# ÚZEMNÍ PLÁN MĚSTA BRNA

Textová část Odůvodnění

Kapitola 18 Rozhodnutí o námitkách (včetně odůvodnění)

Svazek Nb56 *(s osobními údaji)*

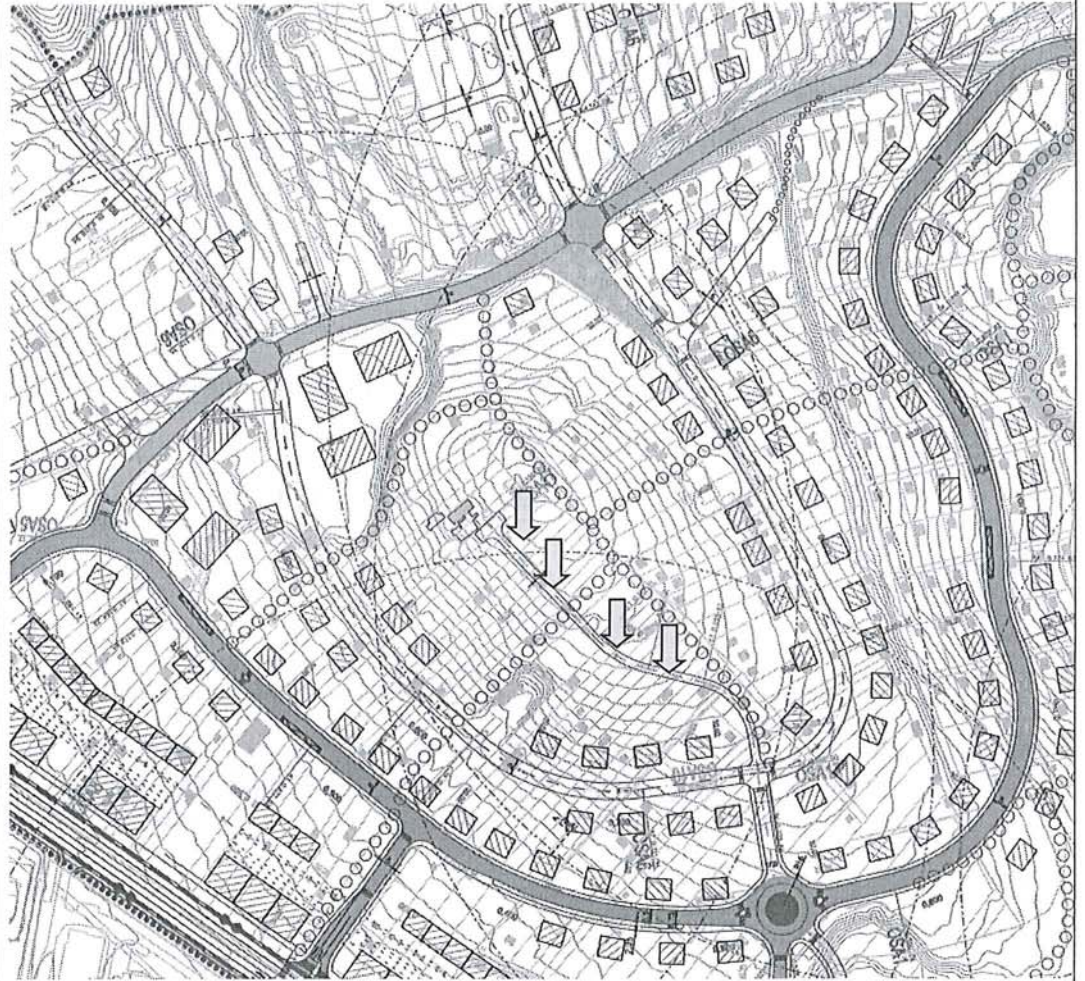
Na základě konceptu nového územního plánu : dávám námítku a nesouhlas s vedením předpokládaného návrhu komunikace – v horní části a to napříč soukromými parcelami počínaje 1452/1, skrz 1477,1479,1481,1482/1, dále skrz 1487,1488,1489/1. v bodu B.5 Dopravní infrastruktura - situace:

- Umístění navrhované komunikace nezohledňuje již probíhající zástavbu na daném území
- Studie nezohledňuje a ani nezobrazuje již vydaná územní rozhodnutí o umístění staveb v daném území
- Navrhovaná komunikace jde napříč existujícími stavbami
- Navrhovaná komunikace jde napříč soukromými parcelami
- Navrhovaná komunikace nezohledňuje majetkové poměry v dané oblasti a to soukromé vlastnictví parcel
- Majitelé dotknutých parcel nebyli právně informováni o navrhovaných změnách a požádáni o vyjádření a souhlas.

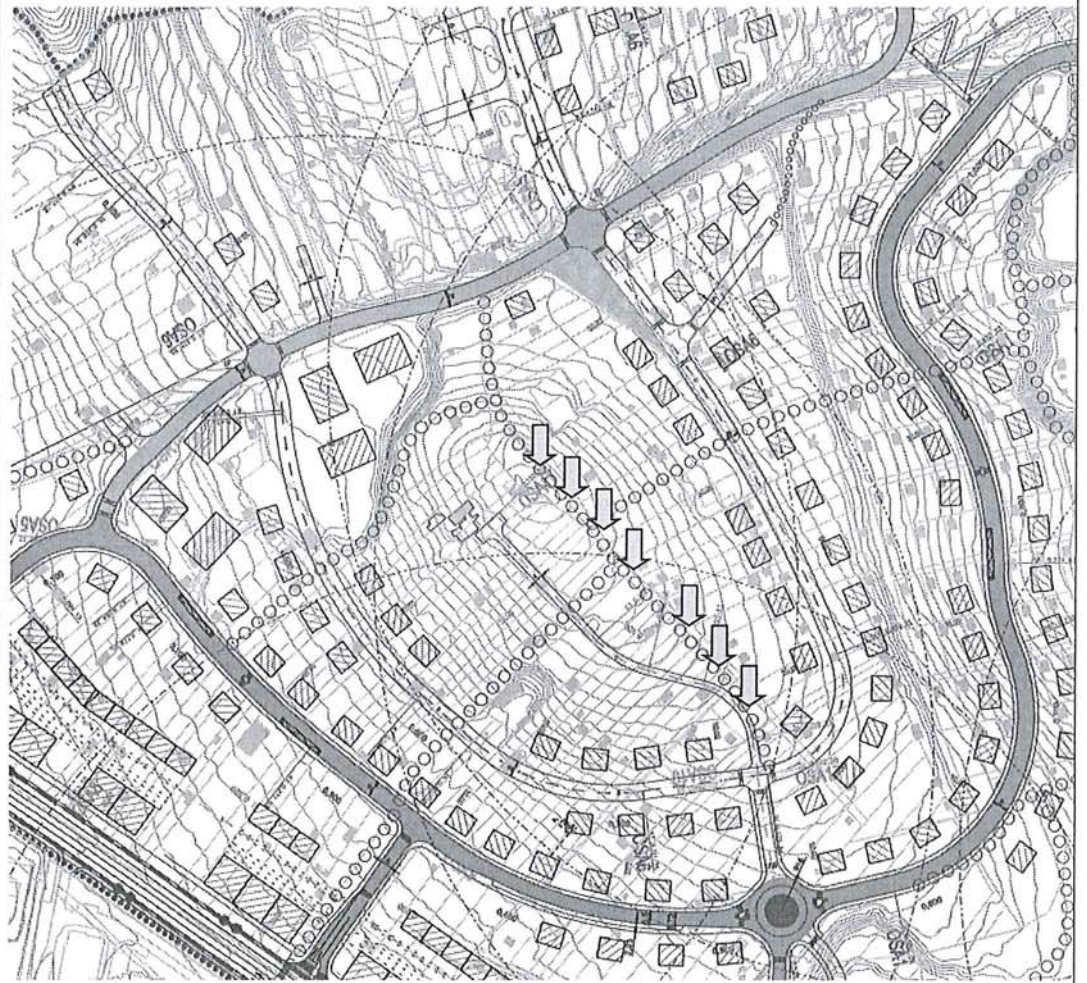
Na základě konceptu nového územního plánu : dávám námítku a nesouhlas s klasifikací komunikace na parcele 1451/3 jako hlavní pěší trasy. A žádám o reklasifikaci komunikace na parcele 1451/3 jako předpokládaný návrh dopravní obsluhy území , který bude zpřesněn v dalších stupních projektových prací a to v bodu B.5 Dopravní infrastruktura - situace:

- Studie nezohledňuje historicky zaužívanou komunikaci na parcele 1451/3 jakožto hlavní komunikace pro dopravní napojení částí území
- Klasifikaci jakožto komunikace pro dopravní napojení by zůstala možnost jeho využití pro chodce – jak je tomu doteď.
- Klasifikace jako komunikace pro dopravní napojení nerespektuje právní vlastnictví parcel a možnosti jejich napojení na komunikace – jelikož horizontálně napájí jednotlivé parcely a to při zachování majetkovo - právních poměrů.
- Komunikace na parcele 1451/3 nezasahuje do soukromých parcel a ani parcely nerozděluje a nerozdrobuje.

Žádám o písemné vyjádření a reklasifikaci parcely 1451/3 na předpokládaný návrh dopravní obsluhy území , který bude zpřesněn v dalších stupních

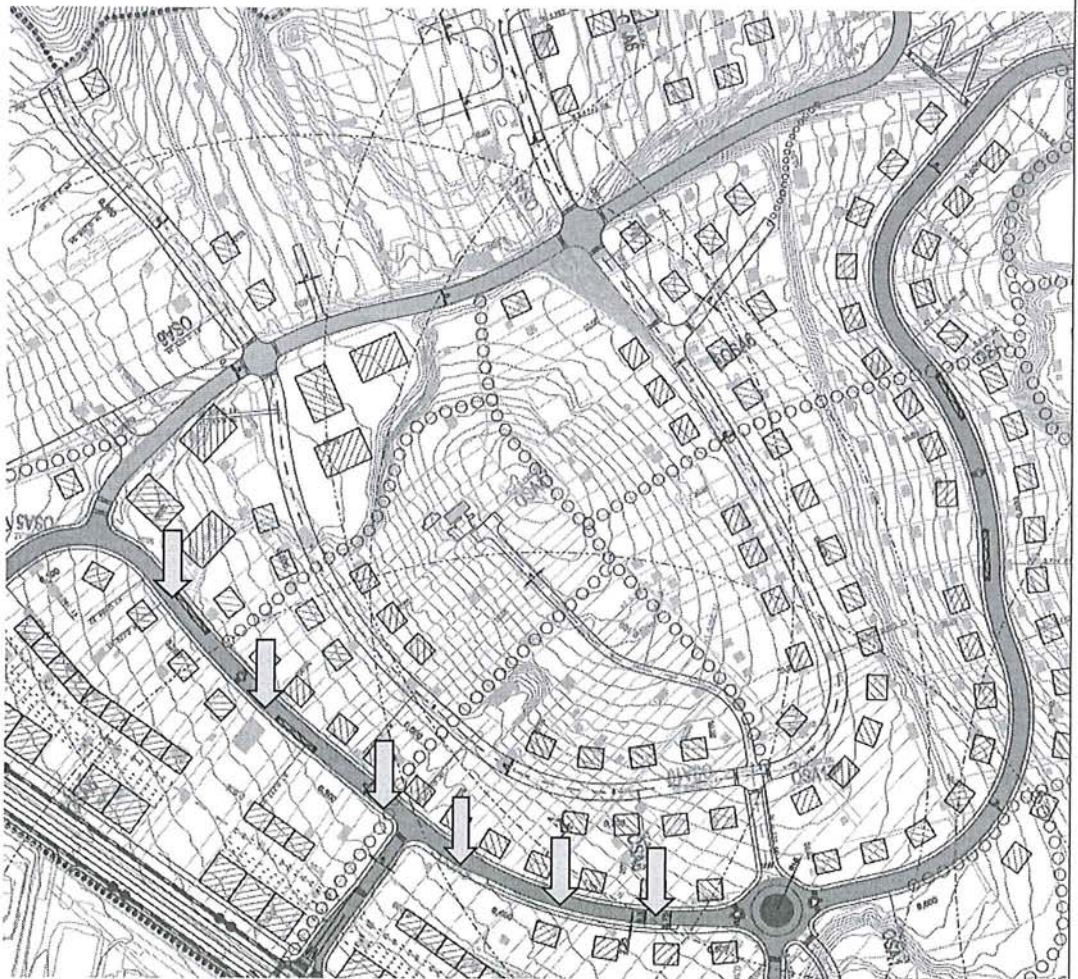
klasifikace v rozporu na zájmy obyvatel, chodců a cyklistů, jelikož zamezuje využití prostoru jako prostoru na sociální interakci a pobyt lidí. A už vůbec tak nevytváří prostor na bezpečné hry a pohyb dětí z obytné části po této ulici.

- **Klasifikací ulice Kejbaly jinak než na “obytnou zónu” je přímo vytvořen prostor na interakci dítě a dopravní prostředek. Studie tak nezohledňuje práva dětí na bezpečný prostor na pohyb a hru v oblasti zástavby rodinných domů, kde děti tento prostor automaticky vyhodnocují jako bezpečný a vhodný pro pohyb a hru.**
- **Majitelé dotčených parcel nebyli právně informováni o navrhovaných změnách a požádáni o vyjádření a souhlas.**

Parc. č. 2077, k. ú. Holásky

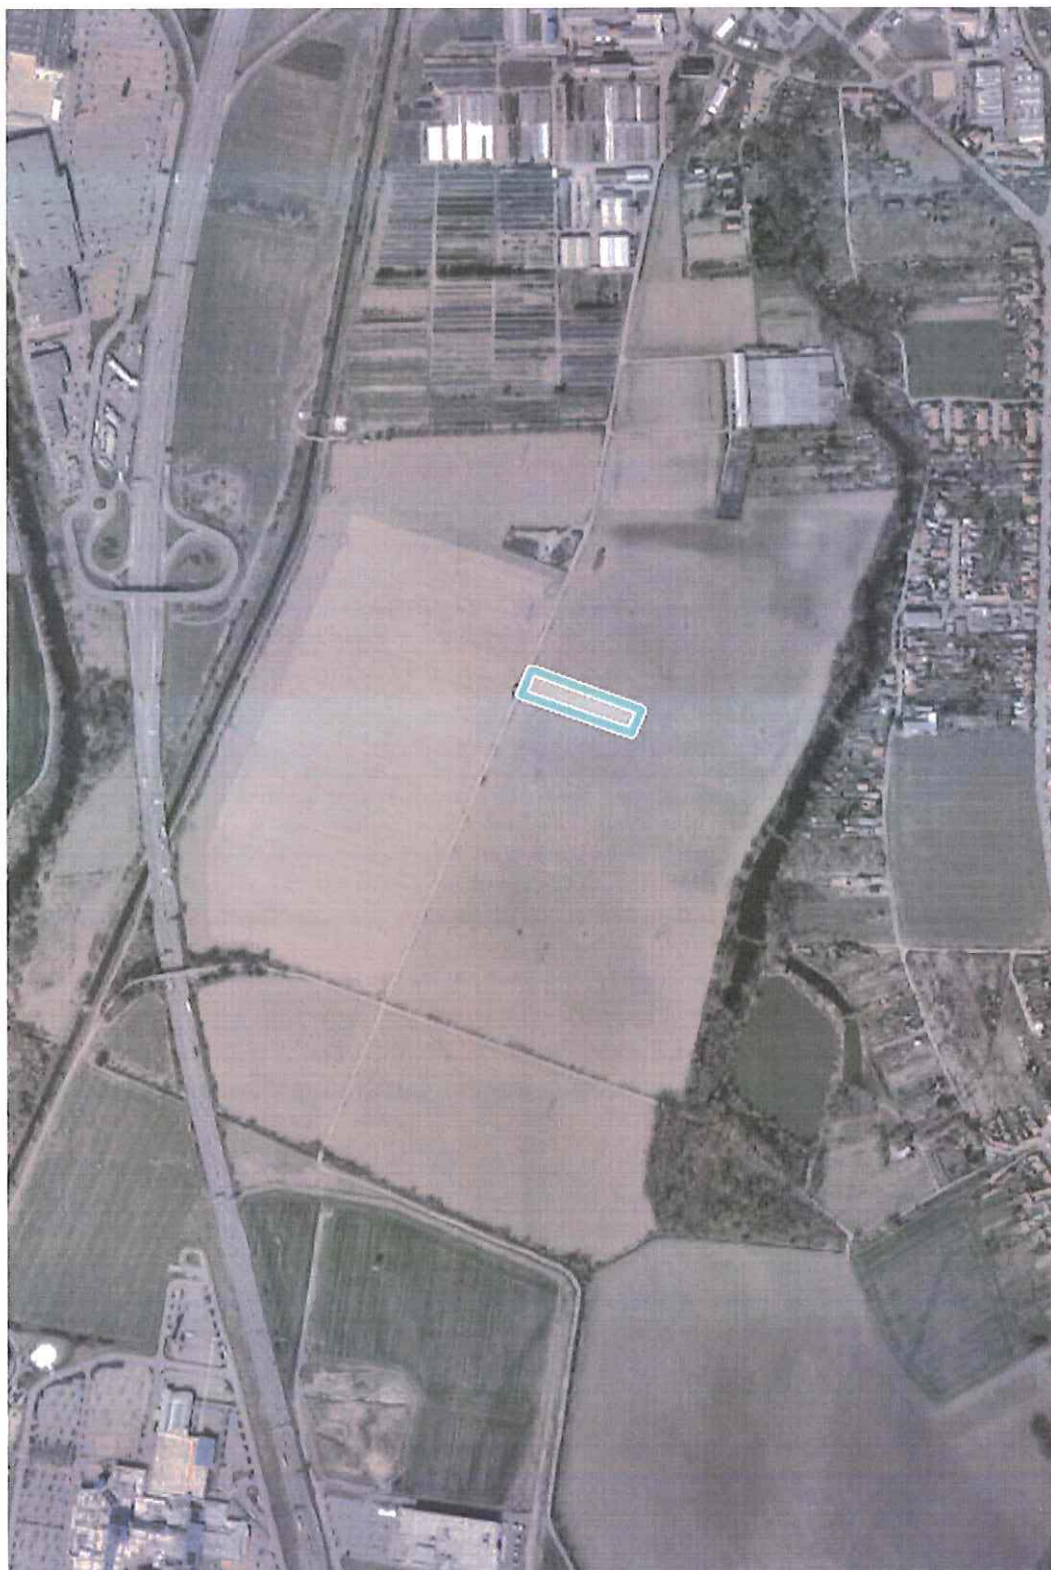
Ponechat pozemek v ploše zemědělské v rozsahu dle skutečného stavu

Parc. č. 2031, k. ú. Holásky

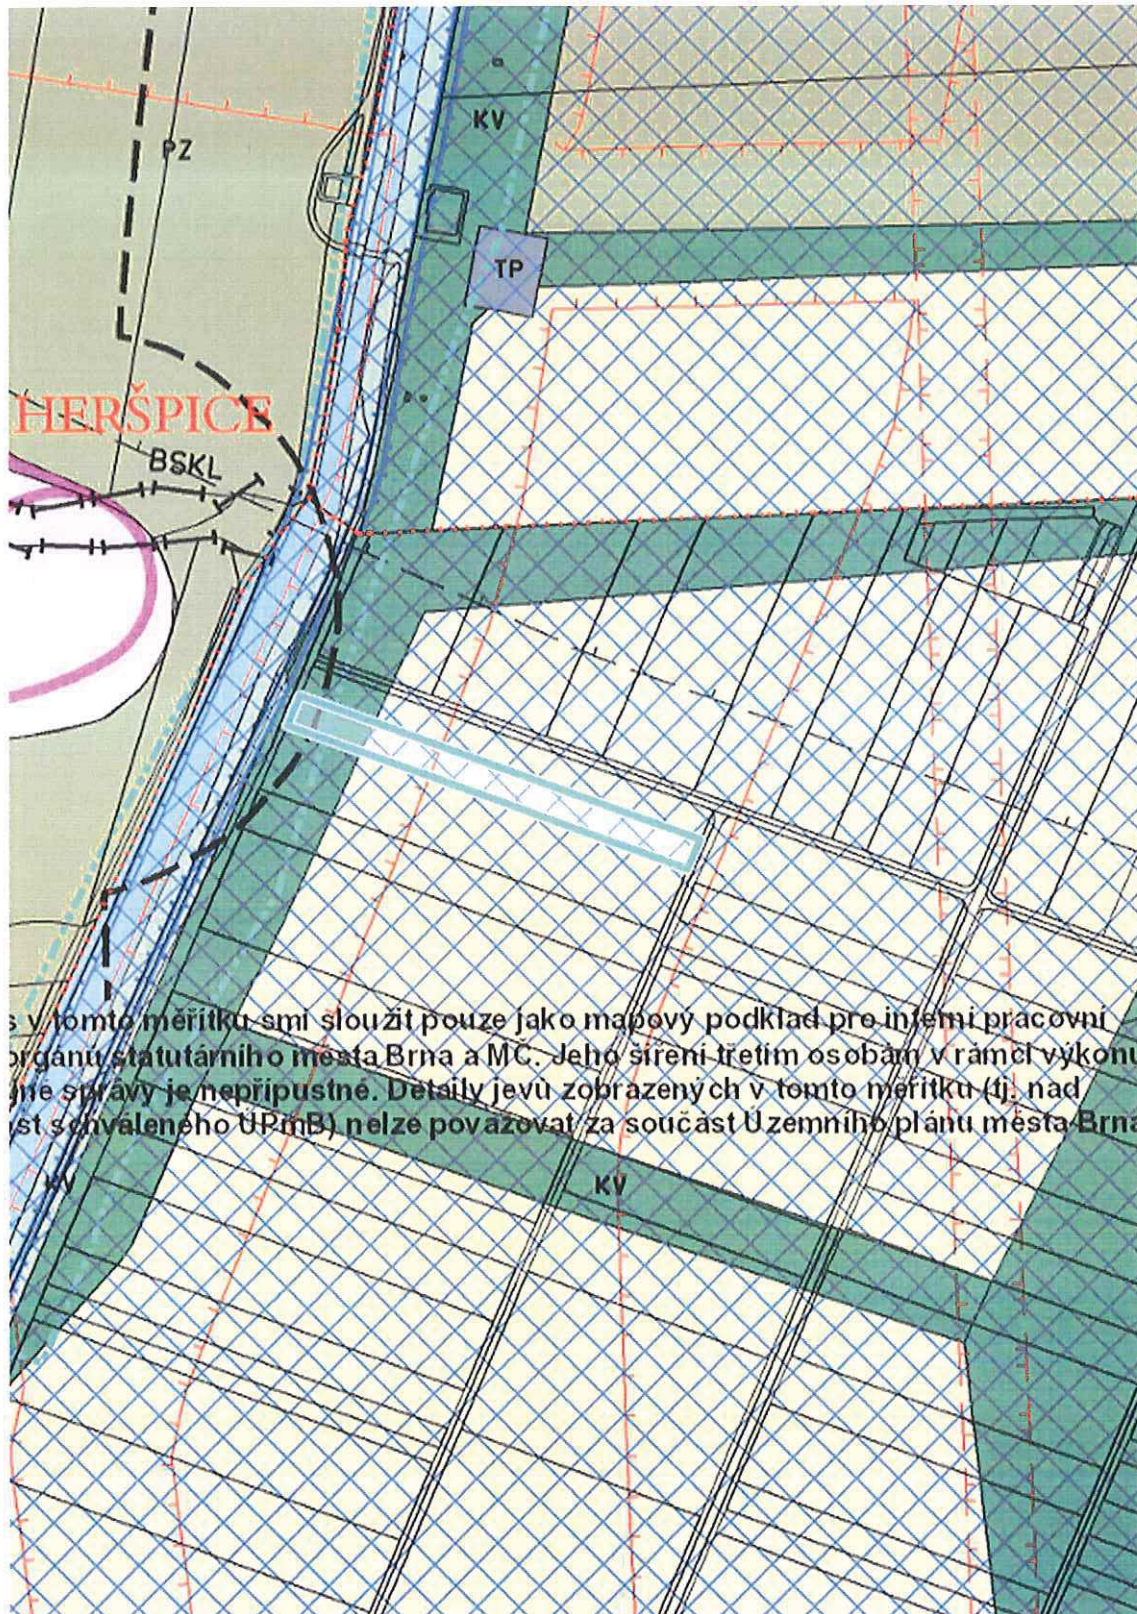
Ponechat pozemek v ploše zemědělské v rozsahu dle platného ÚPmB

Parc. č. 204/28, k. ú. Holásky

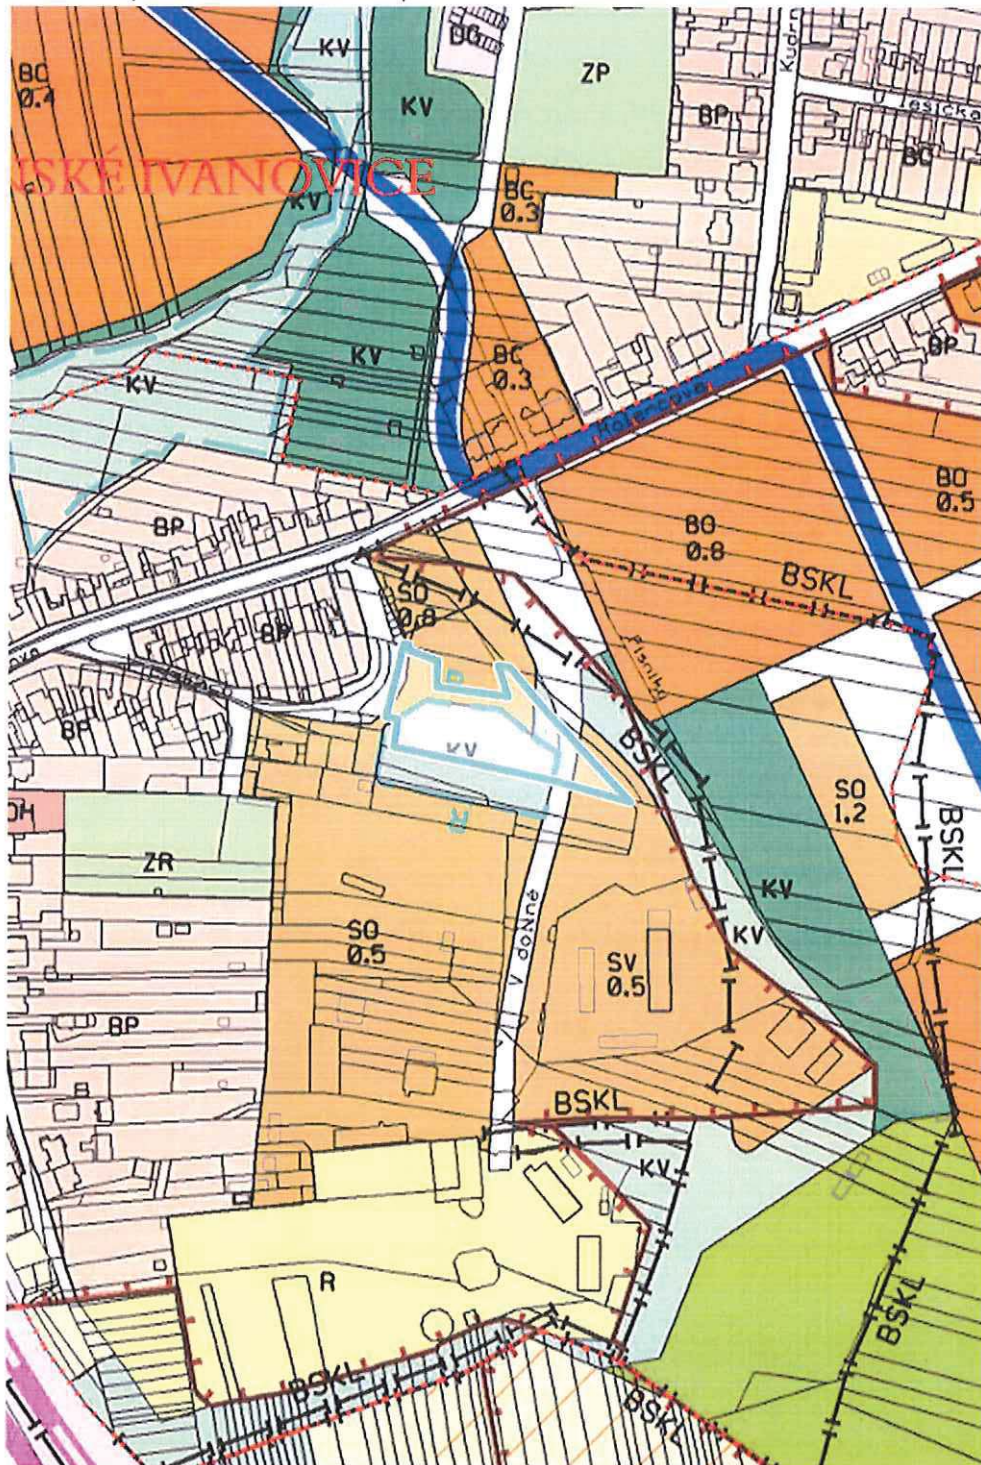
Ponechat plochu K v rozsahu dle platného ÚPmB

Parc. č. 2425/1, k. ú. Holásky

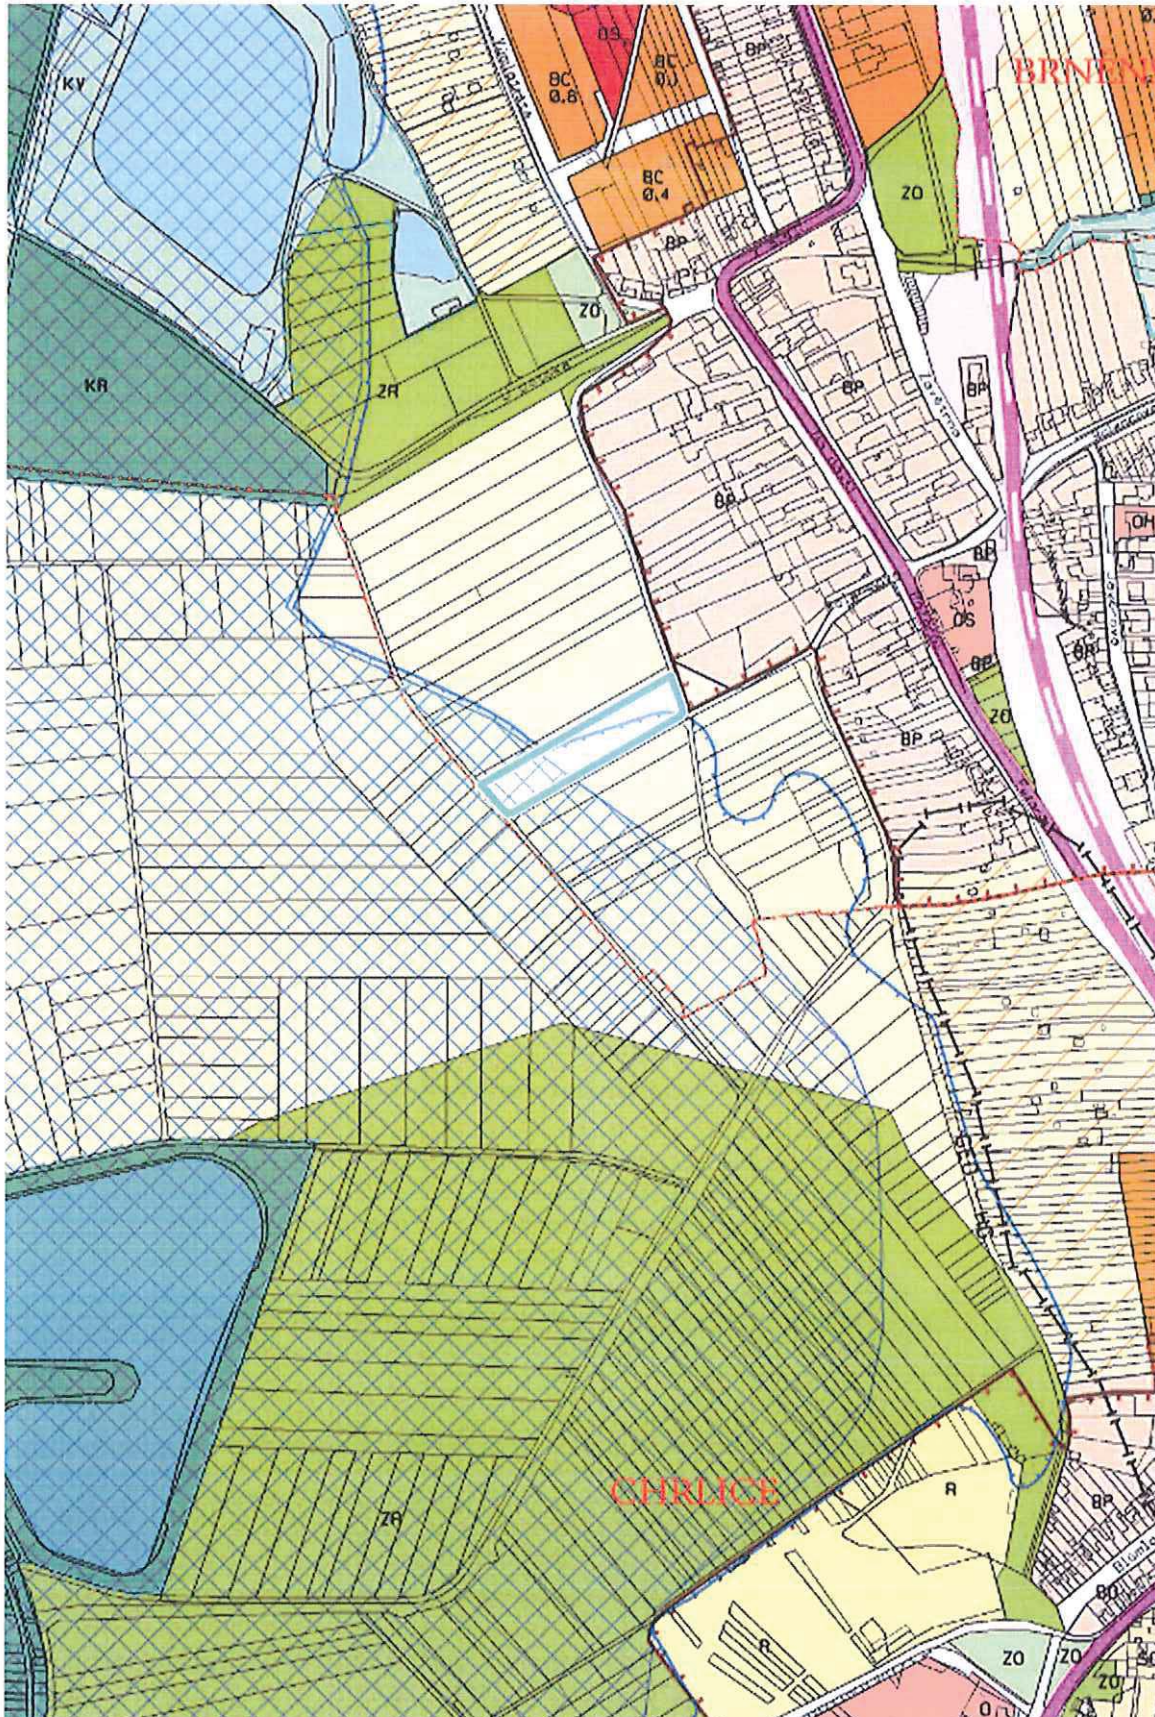
Ponechat pozemek v ploše zemědělské v rozsahu dle platného ÚPmB a skutečného stavu
